NO.26.11.2024.9

Pytania i odpowiedzi na pytania

Dotyczy postępowania pn. 1/2024 „Adaptacja i wyposażenie pomieszczeń w budynku dworca kolejowego w Kielcach na potrzeby korzystania przez Zarząd Transportu Miejskiego w Kielcach.

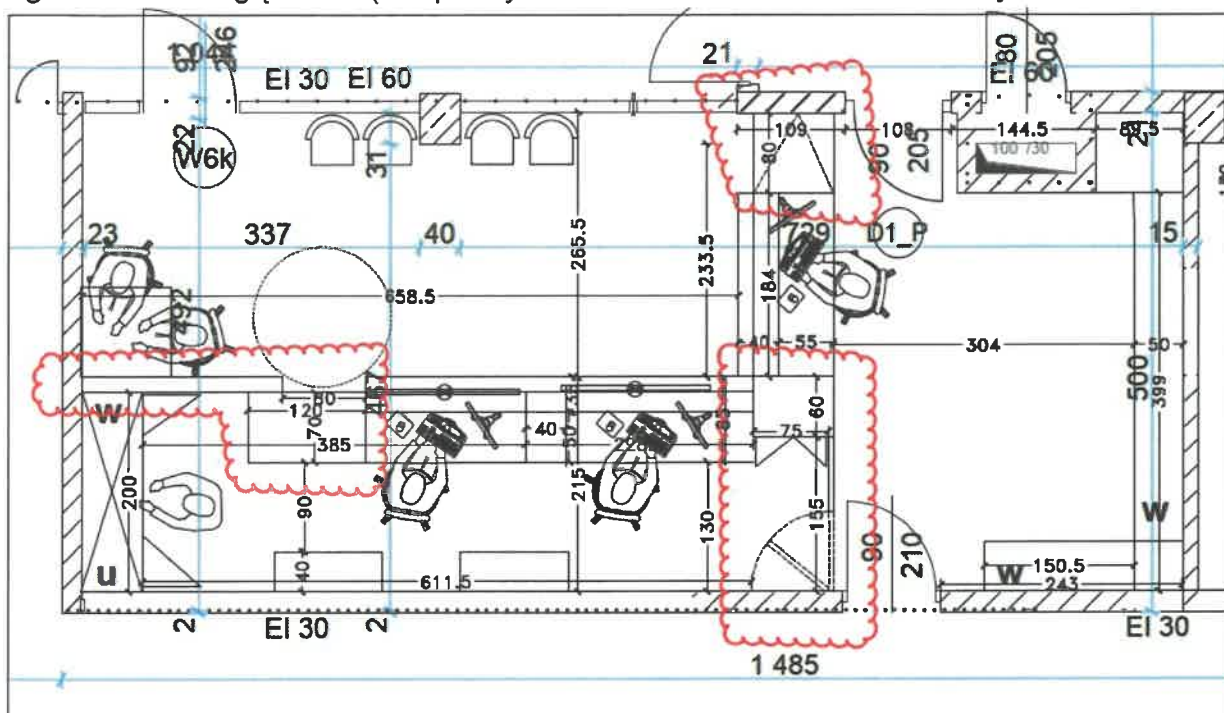
Prosimy o doprecyzowanie co przedstawiają poniższe rysunki mebli, gdyż legenda na rys. 4f tego nie uwzględnia (nieopisany zakres zaznaczono czerwonymi chmurkami):

Jeżeli zaznaczona zabudowa jest w zakresie postępowania to prosimy o podanie specyfikacji technicznej wraz ze schematycznym układem zabudowy.

Materiały meblowe – płyta meblowa użyta jak na pozostałych formach zabudowy Sali sprzedaży.

Uzupełnienie rysunek 5b.

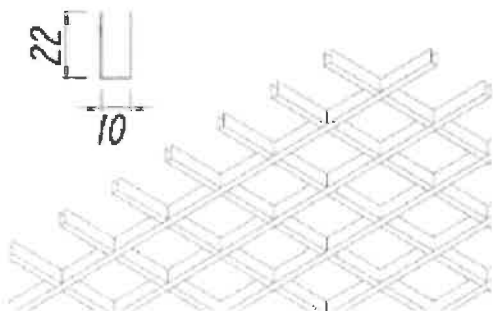
W nawiązaniu do odpowiedzi na pytanie nr 1 z dnia 25.07.2024r. prosimy o potwierdzenie, że Zamawiający dopuszcza elementy sufitu rastrowego wysokości 22mm.

Zamawiający potwierdza możliwość montażu sufitu rastrowego wysokości 22mm.
